Objet : DAU du parc éolien du Sud-Vannier- transmission des compléments demandés

**DETAIL DES COMPLEMENTS AU DOSSIER DE
DEMANDE D'AUTORISATION UNIQUE
POUR LE PARC EOLIEN SUD-VANNIER**

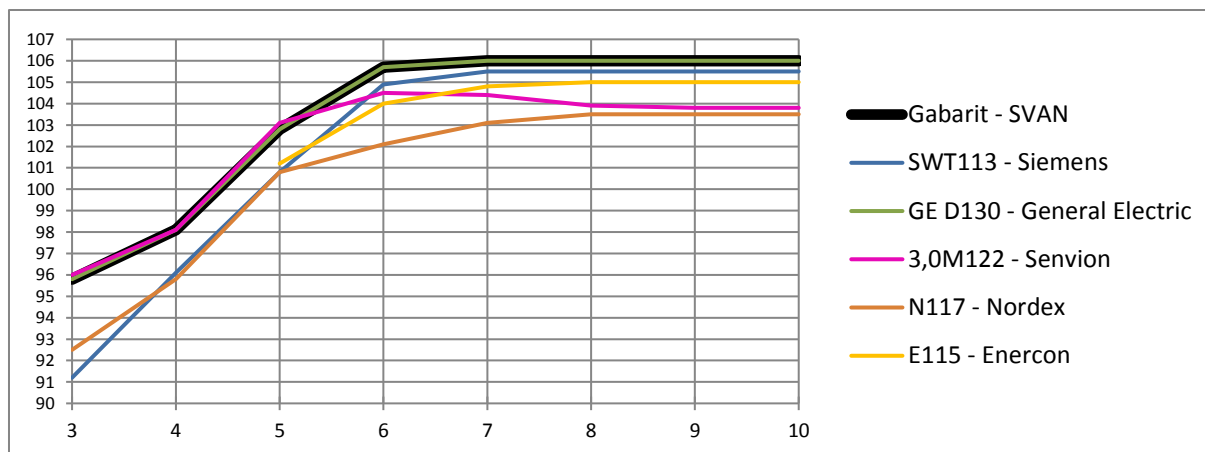
« Justifier que le modèle retenu pour la modélisation acoustique correspond au modèle présentant le scénario le plus pénalisant. »

A ce jour, le modèle de l'éolienne qui sera installée sur le projet n'est pas encore connu. Cependant, l'éolienne modélisée correspond à un gabarit déduit de caractéristiques proches de modèles existants et est représentatif des éoliennes actuelles. Ce gabarit permet d'englober les caractéristiques acoustiques de l'ensemble des éoliennes envisagées à ce jour pour le projet.

Le graphique ci-dessous présente les différentes courbes acoustiques des machines envisagées pour ce projet.

Nous pouvons constater que le gabarit utilisé dans nos simulations (Gabarit SVAN en noir) est bien majorant et donc que nous nous sommes placés dans le cas le plus pénalisant (défavorable).

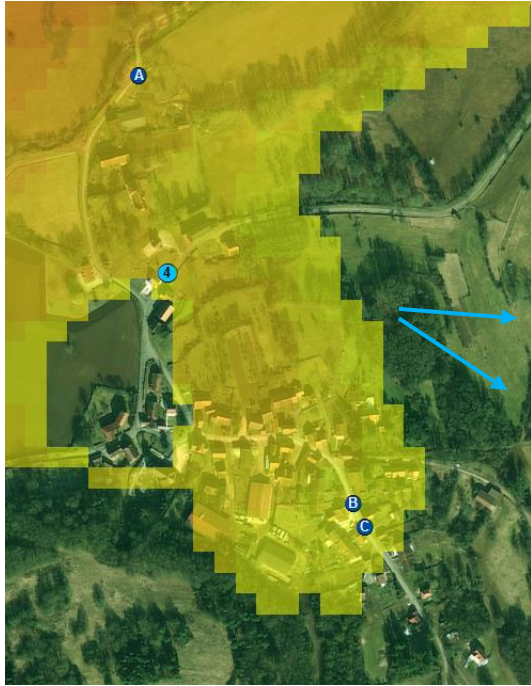
Afin d'analyser l'impact du projet dans son environnement proche, il convient de fournir des photomontages rapprochés des éoliennes E1 à E3 et E4 à E9, dans leurs zones d'implantation.

Plusieurs photomontages rapprochés, réalisés depuis les parcelles agricoles des zones de projets sont présentés à titre d'illustration dans le Volet Paysager modifié.

En raison de limites techniques, ces photomontages ne sauraient être considérés avec le même degré de fiabilité que les autres photomontages de l'EIE, plus lointains ; il s'agit plus d'une illustration que d'une représentation exacte de ce que sera la réalité une fois le parc construit.

Voir Volet Paysager modifié, § 3.5 Analyse à l'échelle du site p176

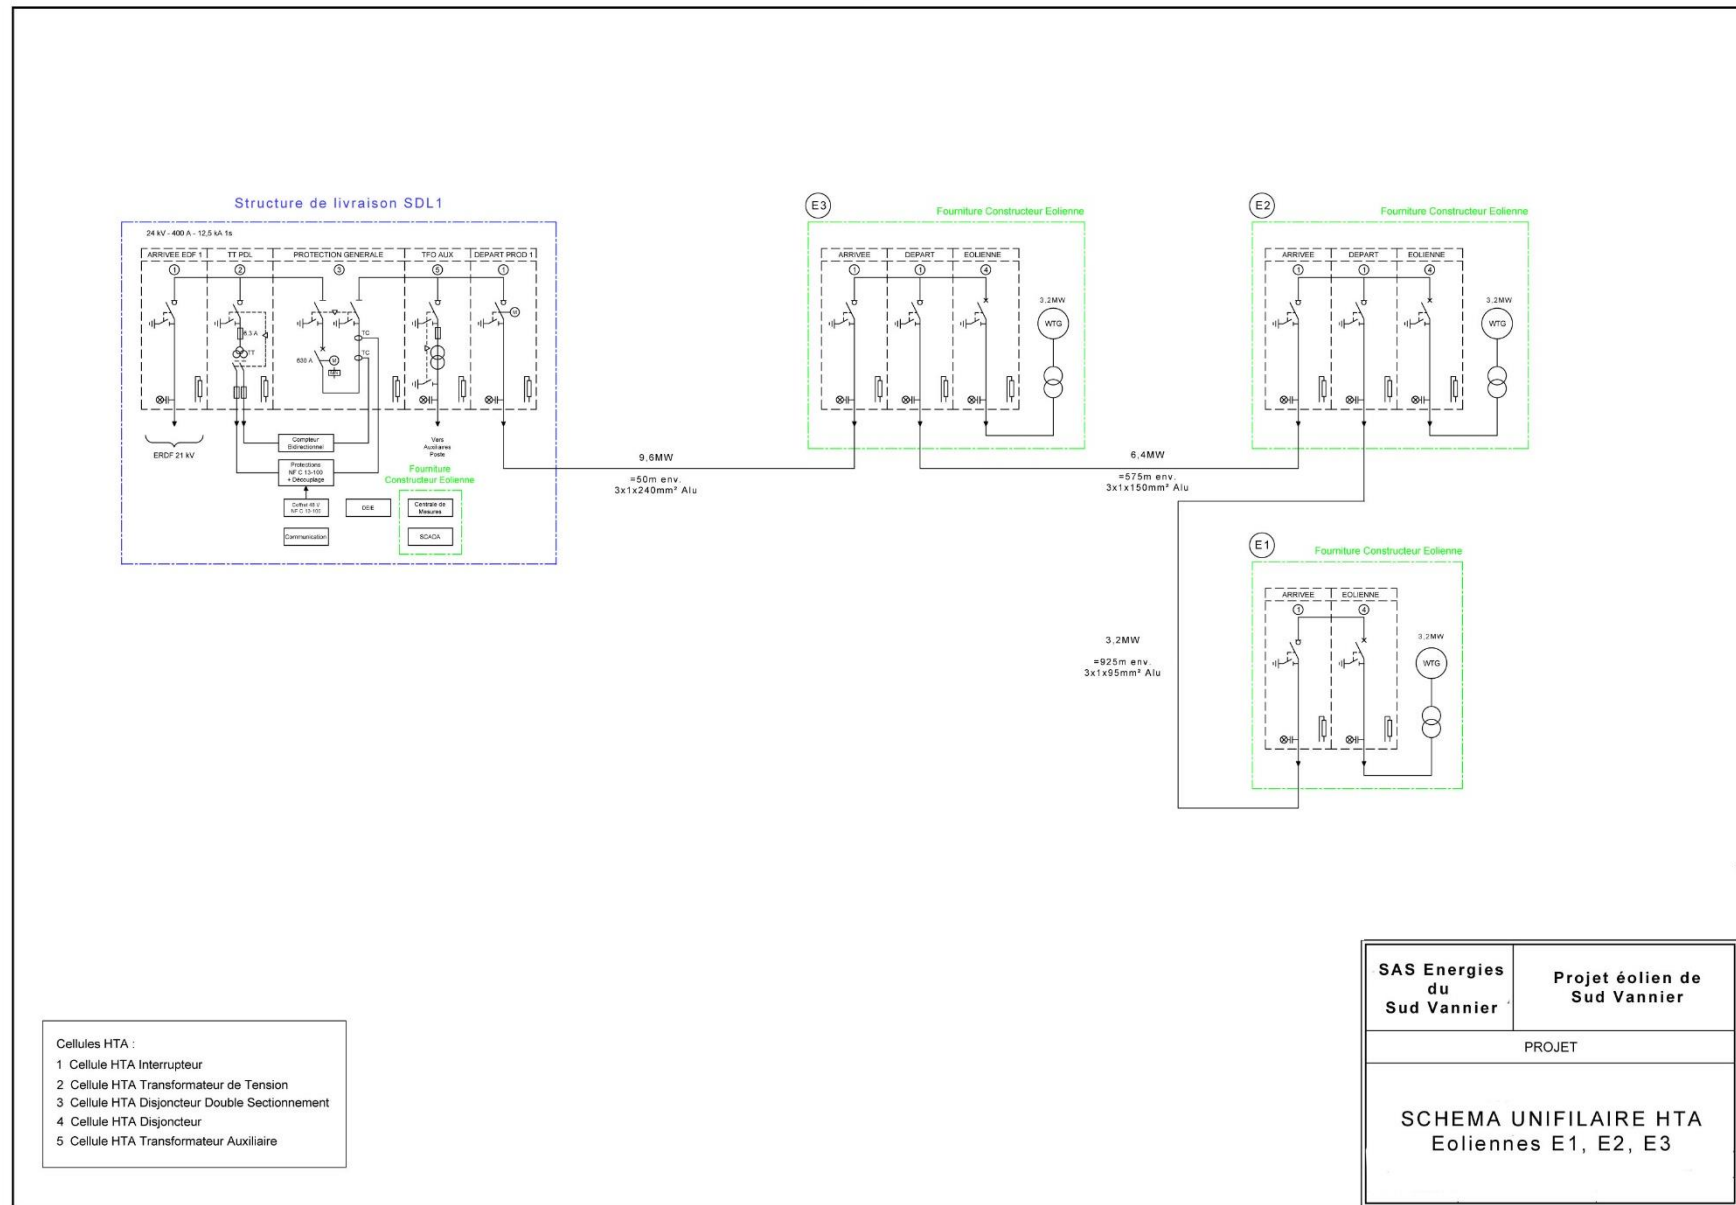
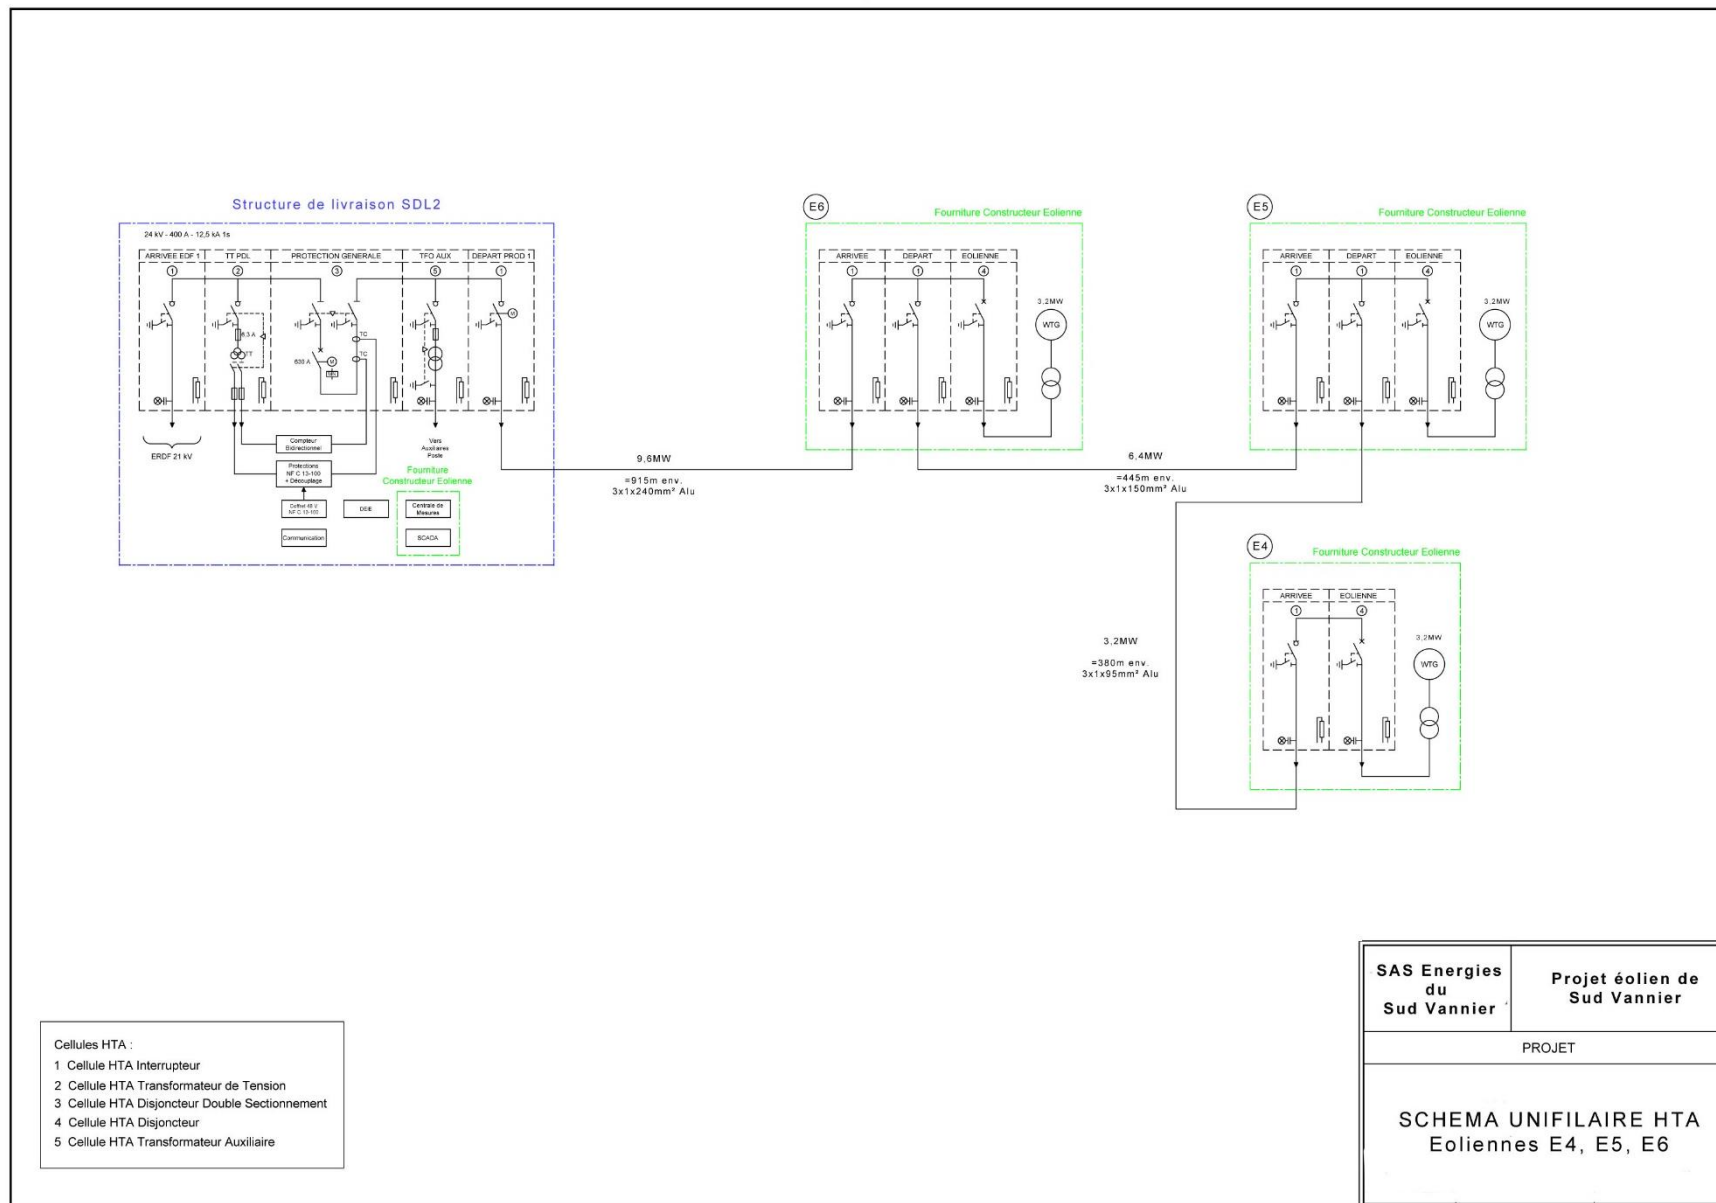
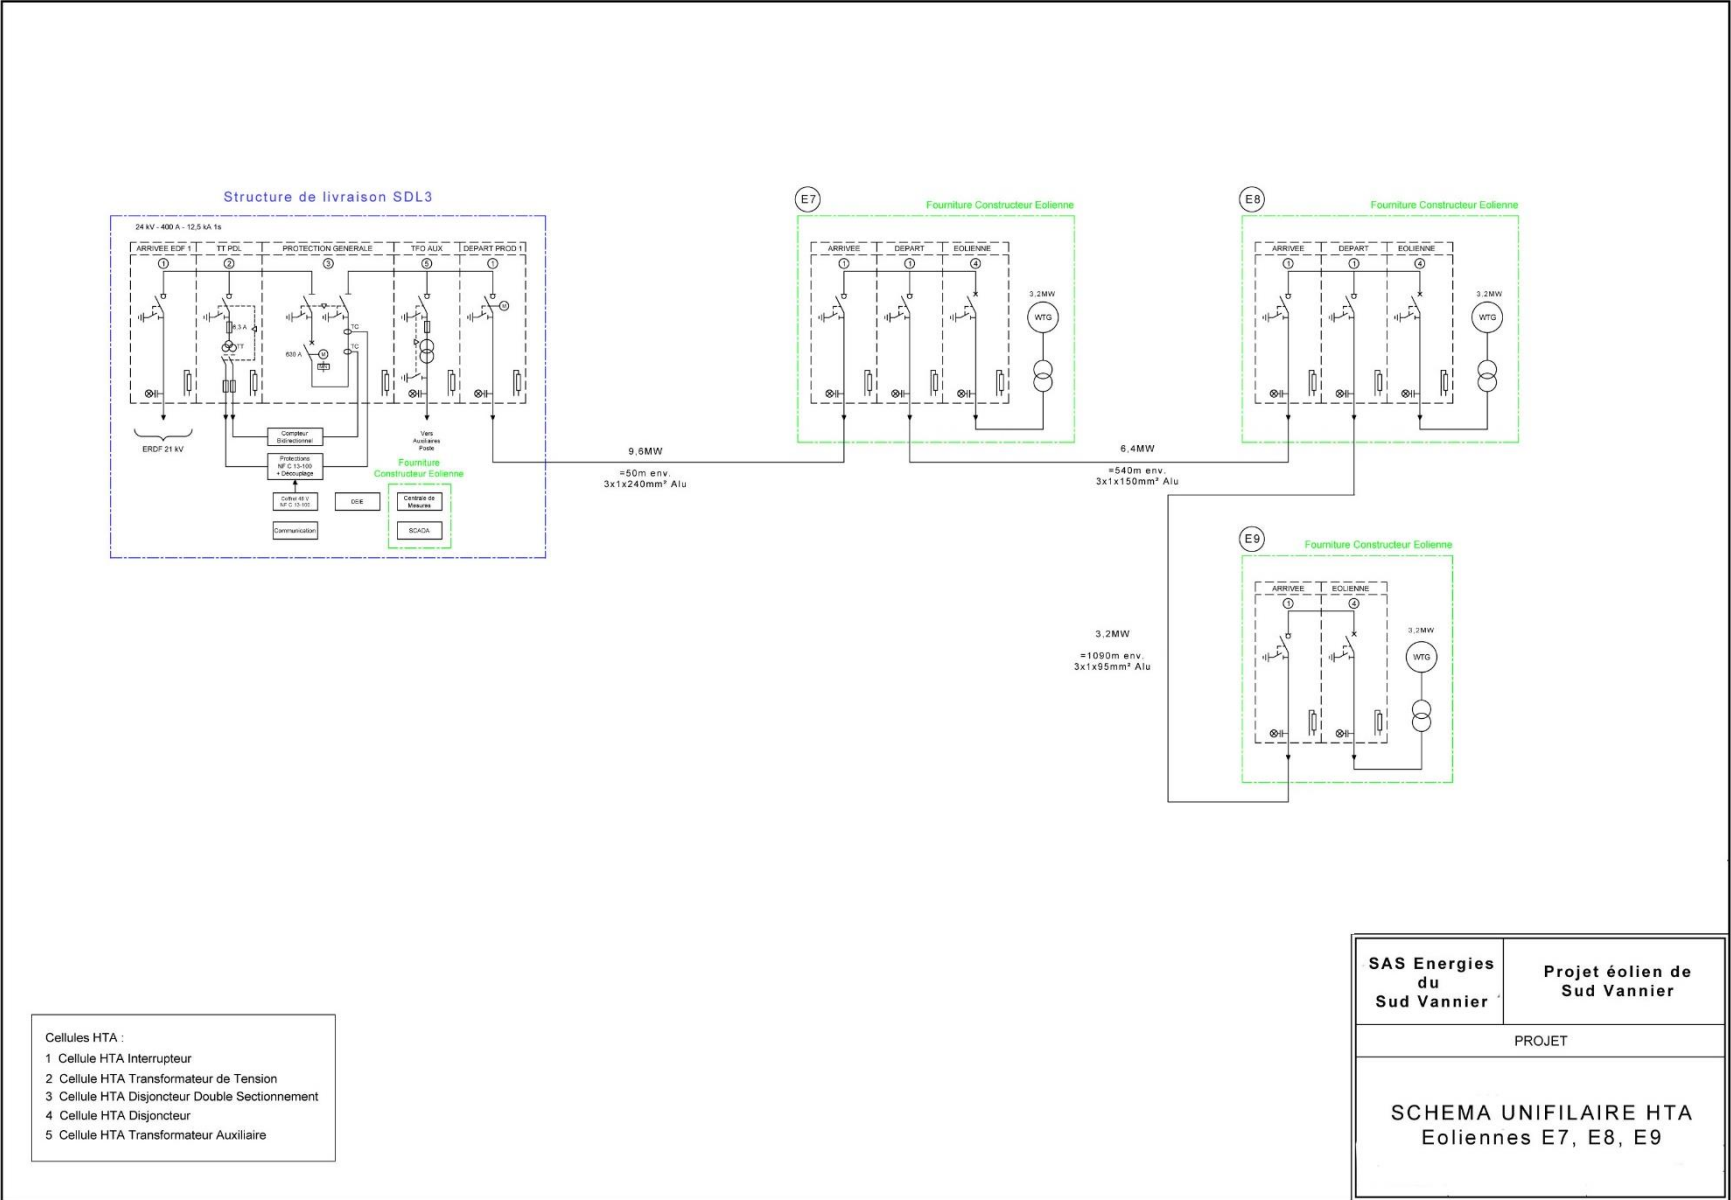
- L'absence d'un schéma électrique unifilaire qui permettrait d'avoir des informations précises et fiables sur la section des câbles, leur nature, leur longueur,

Les schémas électriques unifilaires du parc sont présentés ci-après. Sur ces schémas, sont indiqués également les sections de câbles, leur nature ainsi que les longueurs. A noter qu'à ce jour nous ne connaissons ni la puissance unitaire des machines, ni le nombre de machine qui sera accepté. De ce fait, de légères modifications (notamment des sections de câbles) pourront avoir lieu lors de la construction du projet.
